OBSERVATIONS DU SIAB3A SUR L'ETUDE D'IMPACT – PROJET PHOTOVOLTAIQUE PARNAY DUN-SUR-AURON

Le SIAB3A, en tant que structure gemapienne compétente sur le territoire concerné par le projet, souhaite apporter les observations suivantes au projet.

P.54 Point 3.1.3 – Risque d'inondation par remontée de nappe

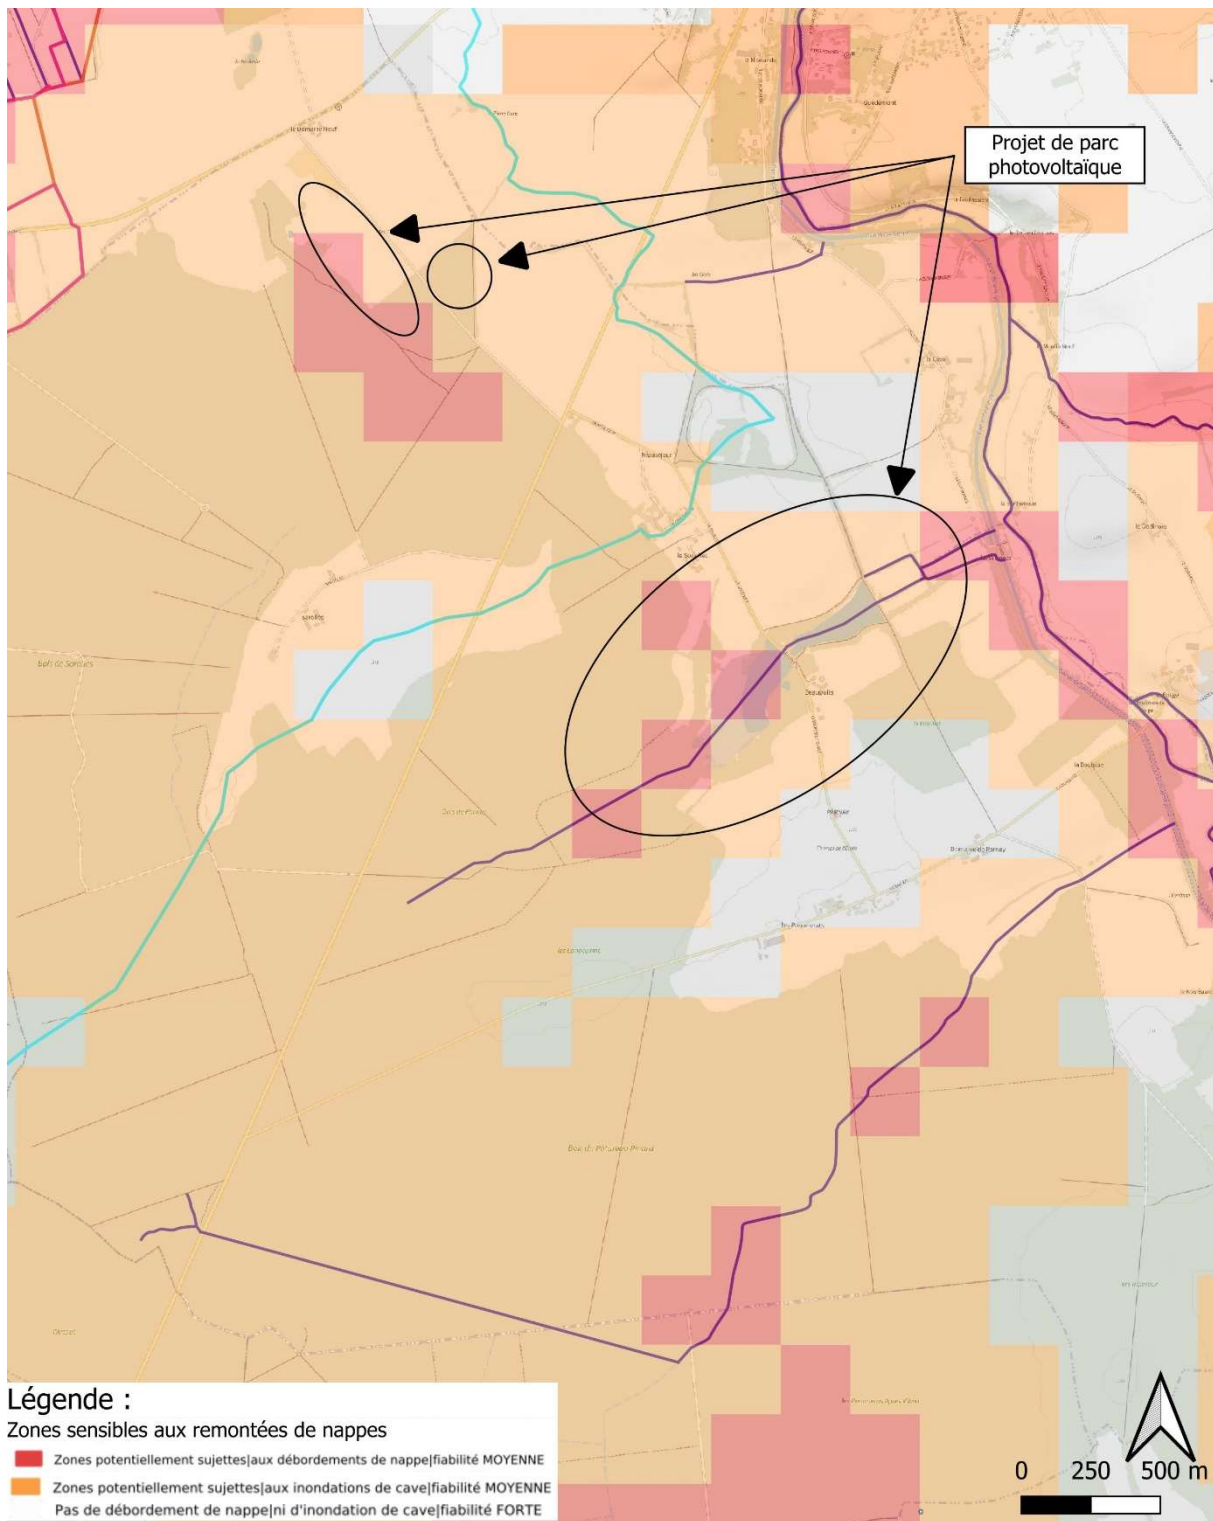
Nous nous étonnons que la carte produite par l'étude ne reprenne pas les données officielles du BRGM. Cette présentation très personnelle entraîne la disparition des « zones potentiellement sujettes aux débordements de nappe » du périmètre du parc qui apparaissent sur la carte en zone blanche, c'est-à-dire en zone « pas de débordement de nappe ni d'inondation ».

Or, il ressort des données officielles que plusieurs zones du parc sont sujettes à ce risque de débordement de nappe, et que contrairement à ce qui est affirmé par l'étude les données ne sont pas assorties d'un indice de fiabilité faible mais d'un indice de fiabilité moyenne.

La carte des données officielles est présentée ci-dessous.

En conséquence, plusieurs zones du périmètre du site d'implantation sont bien situées en zone inondable par remontée de nappe.
